PROGETTISTA		COMMESSA NQ/R23350	CODICE TECNICO -
	LOCALITÀ	ALTO TIRRENO		REL-VDO-E-11013
	PROGETTO	FSRU Alto Tirreno e Collegamento alla Rete Nazionale Gasdotti		Fg. 1 di 29

ISTANZA PER IL RILASCIO DELL'AUTORIZZAZIONE ALLA COSTRUZIONE E ALL'ESERCIZIO DELL'OPERA FSRU ALTO TIRRENO E COLLEGAMENTO ALLA RETE NAZIONALE GASDOTTI

RICHIESTA DI INTEGRAZIONI

**COMUNE di CAIRO MONTENOTTE
(Prot. 18740/2023 e Prot.135628/2023)**

Fig. 3.9/A – Areale di frana stabilizzato (loc. Villa Leoncini) interferente con il tracciato di progetto previsto in sotterraneo (microtunnel Bragno)

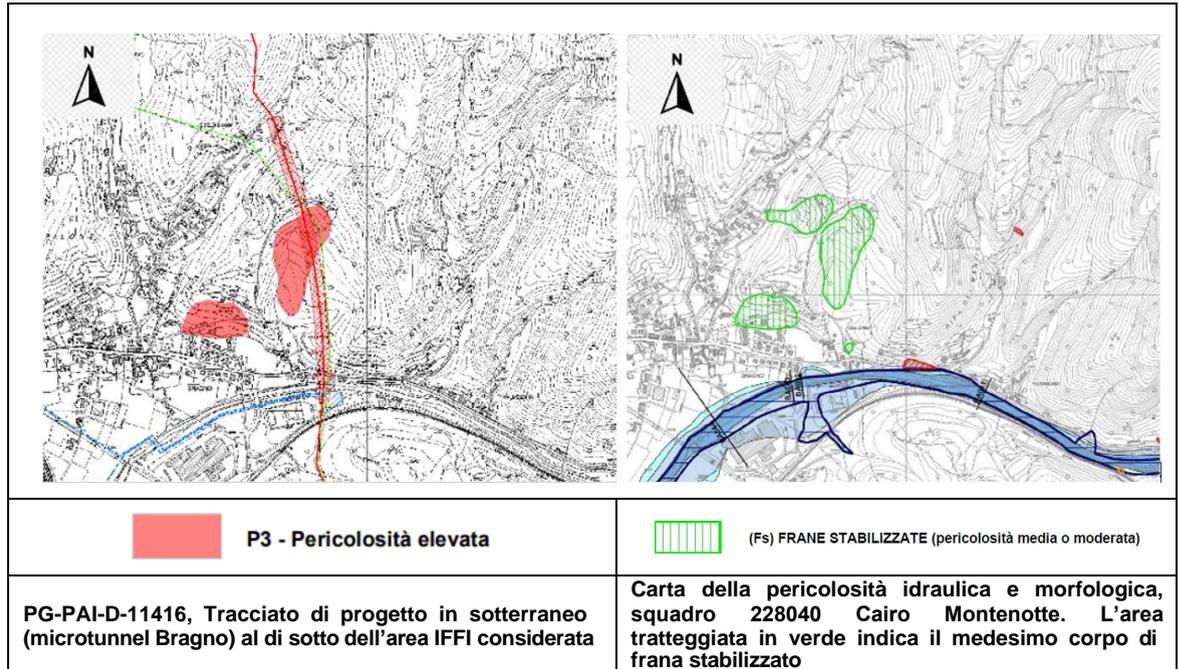
- b) *Caratterizzazione e Modellazione Geologica del sito di intervento e del significativo intorno in cui lo stesso è inserito da sviluppare, in conformità e con le modalità di indagine previste dalla vigente normativa tecnica e dai regolamenti edilizi comunali, in funzione del tipo di opera o di intervento, e da esporre in una relazione geologica a firma di Geologo abilitato esaurientemente commentata con particolare riferimento all'assetto idrogeologico e statico del territorio. Dovrà essere eseguita specifica campagna di indagini nel sottosuolo volta a definire l'assetto stratigrafico di dettaglio nonché la presenza di acque di circolazione sotterranea, dovranno essere redatte sezioni geologiche longitudinale e un numero congruo e significativo di sezioni trasversali al tracciato di posa delle tubazioni.
Dovrà essere sviluppata la verifica di compatibilità dell'intervento con le previsioni della D.G.R. 428/2021 – allegato 1 – tenuto conto che per le porzioni di intervento ricadenti negli areali di frana stabilizzata e di DGPV dovranno essere prodotti anche gli elaborati tecnici previsti per il rilascio del parere vincolante del Settore Difesa del Suolo di Savona della Regione Liguria.*

- c) *Caratterizzazione e Modellazione Geotecnica del sito di intervento e del significativo intorno in cui lo stesso è inserito da sviluppare, in conformità e con le modalità di indagine previste dalla vigente normativa tecnica e dai regolamenti edilizi comunali, in funzione del tipo di opera o di intervento, e da esporre in una relazione geotecnica a firma di Geologo/Geotecnico abilitato esaurientemente commentata con particolare riferimento alle problematiche di stabilità di versante legate all'intervento.
Dovrà essere eseguita specifica campagna di indagini nel sottosuolo volta a definire le proprietà fisico-meccaniche dei terreni e/o delle rocce interessati dagli scavi nonché volta a consentire lo sviluppo delle verifiche di stabilità degli scavi e dei versanti su cui sarà realizzata la posa delle tubazioni;*

Di seguito si illustra una scheda che riassume le caratteristiche dell'area desunte al termine di questa prima fase dei rilievi di terreno.

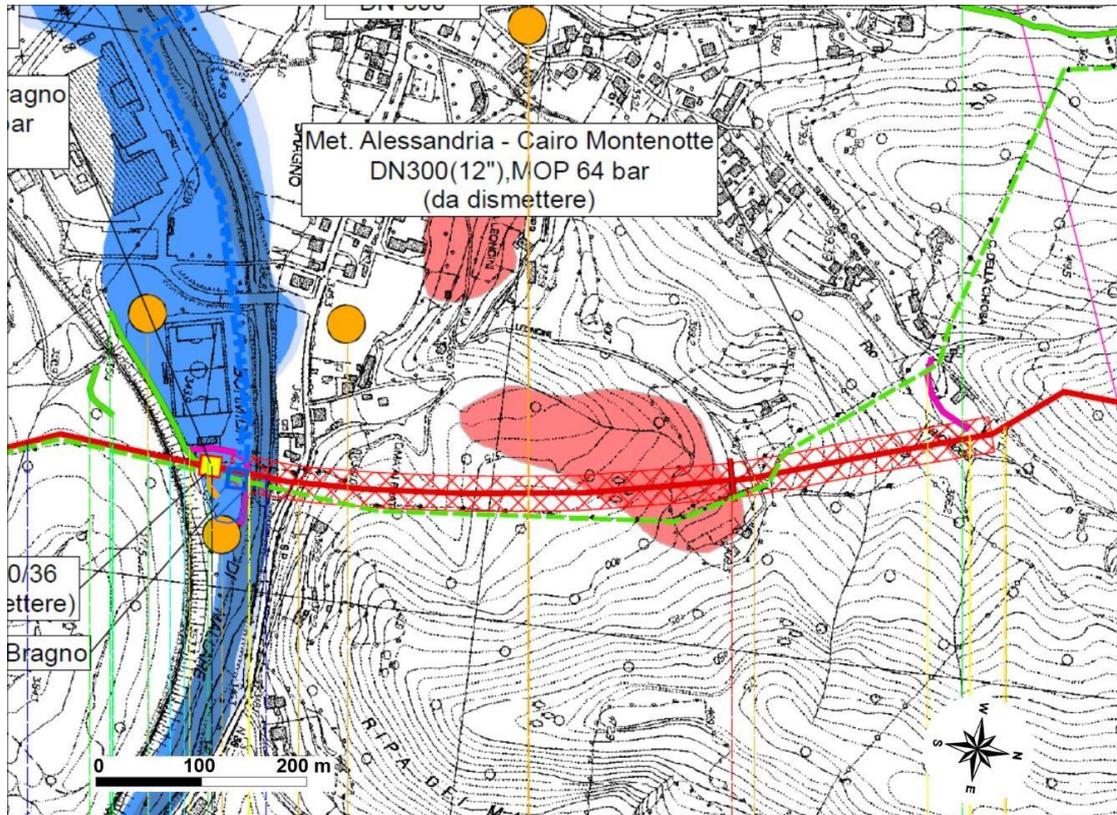
- 2.19 *Si rileva la presenza di alcune stazioni di lancio e ricevimento e le relative aree di cantiere in zona esondabile per le quali si chiede di verificare il corretto posizionamento.*

Dall'esame dei risultati delle simulazioni idrauliche eseguite, si rileva che, per la portata di progetto (portata duecentennale), i punti di linea in questione non verranno investiti direttamente dall'onda di piena trovandosi a una quota maggiore rispetto a quella del pelo libero massimo (WS TR200).

La localizzazione dei punti di linea, indispensabili alla funzionalità e l'operatività dei metanodotti in progetto, all'interno di aree a pericolosità idraulica è compatibile con le prescrizioni delle Norme di Piano poiché gli effetti sull'assetto morfologico-idraulico non determinano modificazioni sostanziali rispetto alle condizioni fisiche e idrologiche locali preesistenti, non alterano i fenomeni idraulici naturali, non determinano un aumento dei rischi e non costituiscono ostacolo al deflusso delle acque.
